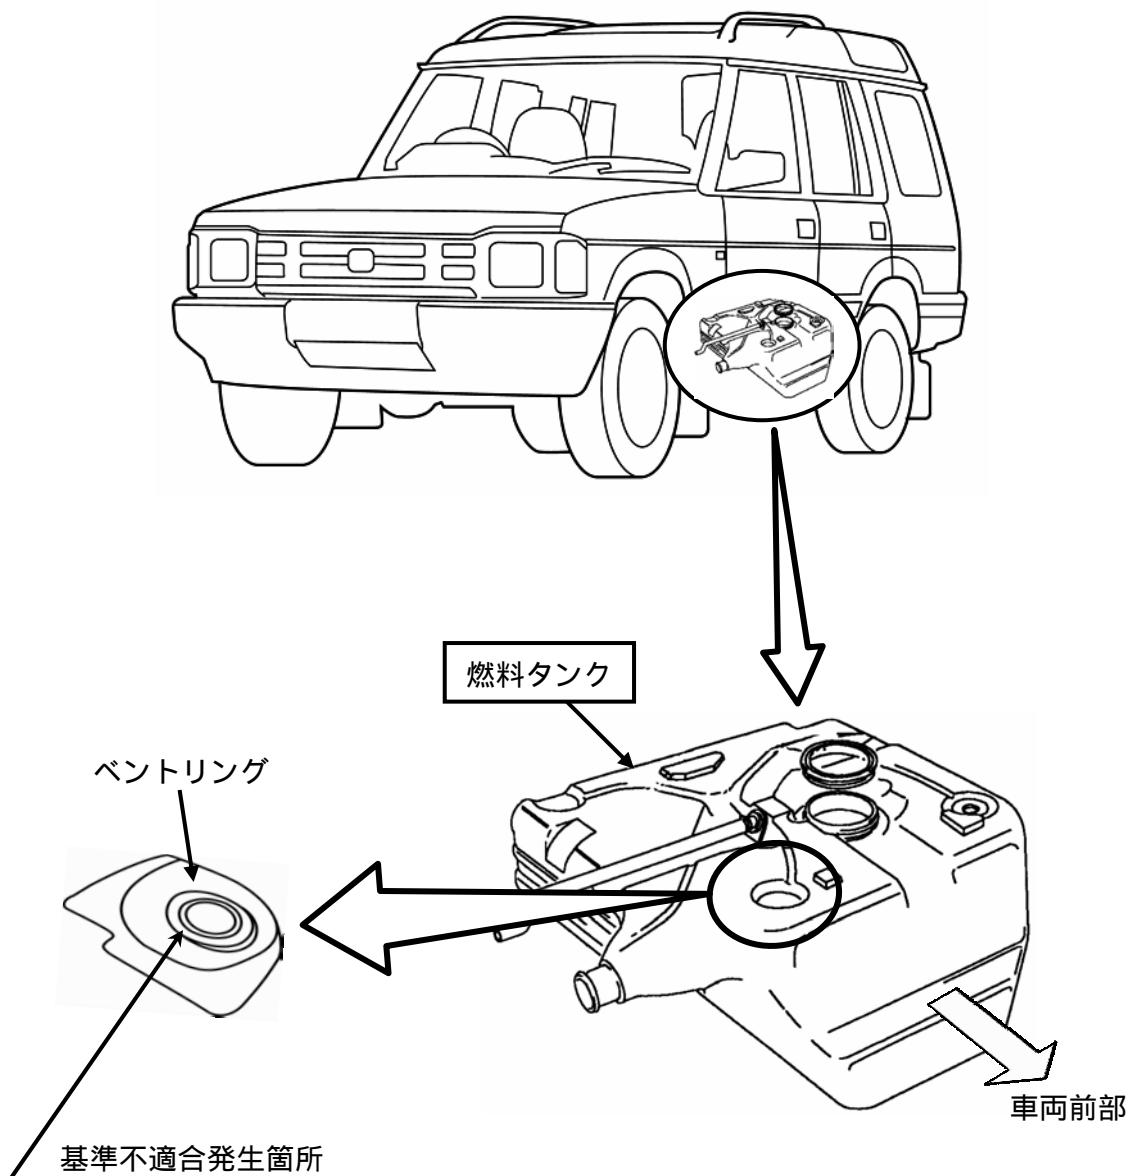
樹脂製燃料タンクに溶着されているベントリング（走行中に液体の燃料が燃料蒸発ガス吸着キャニスタに吸い込まれないためのベントバルブが接続されているもの）の成型が不適切なため、当該燃料タンクの膨張収縮の繰り返しにより、当該ベントリングに亀裂が入ることがある。そのため、燃料の残量が多い場合、当該ベントリングから燃料が漏れるおそれがある。

全車両、樹脂製燃料タンクを対策品と交換する。

注： は交換部品を示す。

識別：フューエルフィルターフラップ（リッド）裏に白色ペイントを塗布する
